Compte rendu de la réunion publique du 7 octobre 2008 à Bourg-la-Reine

Concertation préalable de population sur le projet d'aménagement de la route départementale 920 (rd920)

Objet de la présente réunion : tracé entre l'avenue de la Duchesse du Maine
(Antony-Sceaux) à la place de la Résistance (Bourg-la-Reine)

Exemple des pages du diaporama.

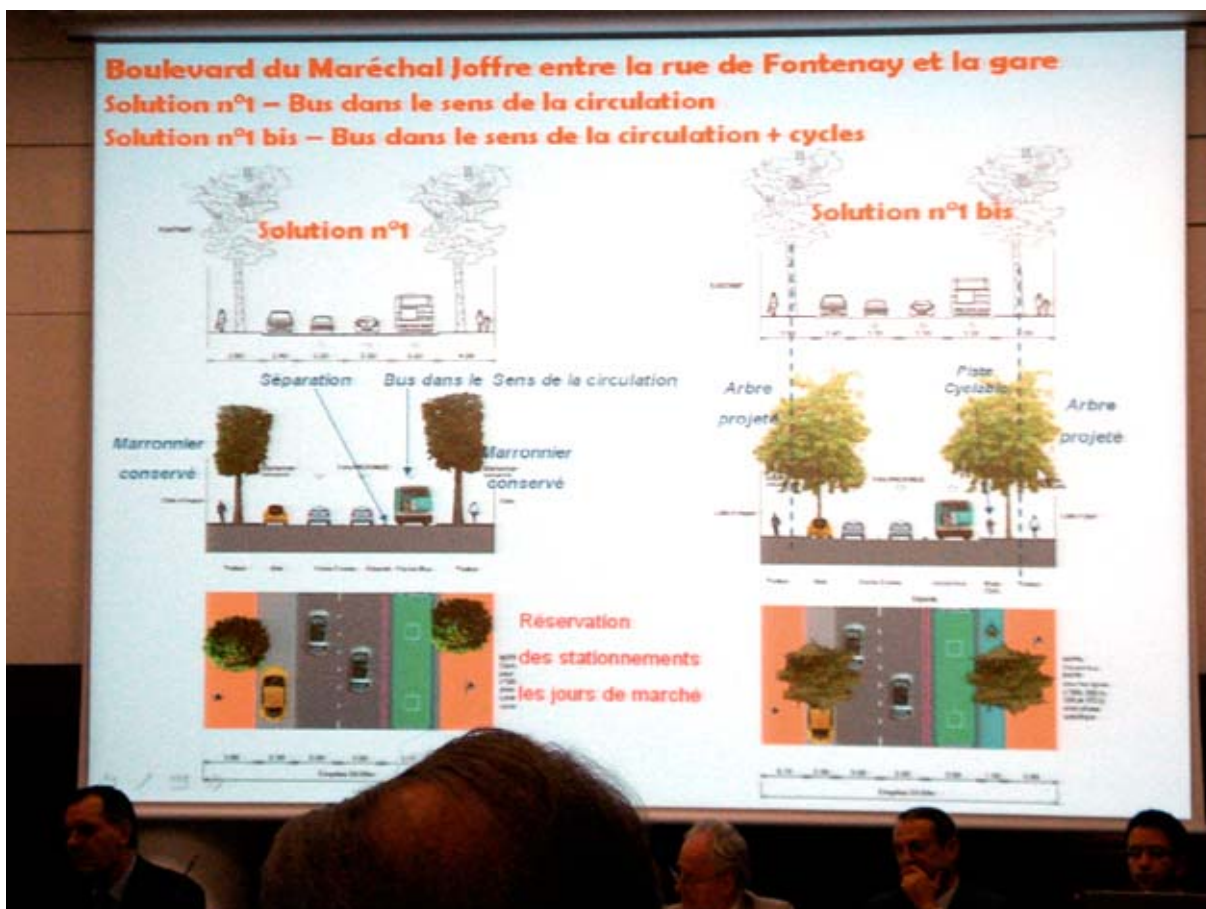
- Les difficultés d'entrée et de sortie des parkings avenue du Maréchal Joffre et les inquiétudes dues au passage au 2 voies (car il y a déjà beaucoup de bouchons avec une 3 voies). La proposition d'un bus à contresens est une aberration pour les riverains.

- Le manque d'information sur la gare routière et l'aménagement de la RD920.
- Le carrefour de la Libération est déjà très embouteillé, quelle solution car le schéma proposé est absurde pour les utilisateurs réguliers.

- Le bus à contresens n'est pas accepté, il faut réfléchir à des solutions différentes.
- Pour la place de la Libération il faudra tenir compte du nombre d'autobus qui l'emprunteront.

- Le bus à contresens n'est pas apprécié.
- Le schéma du carrefour de la Libération n'est pas l'idéal, une étude plus approfondie devra être faite.
- La nécessité d'avoir des pistes cyclables en continu.
- L'entrée nord de Bourg-la-Reine nécessite une concertation avec Cachan et Bagneux (ce qui a commencé et qui est prometteur). M. Devedjian déclare que le département ne sera pas arrêté par des considérations budgétaires.
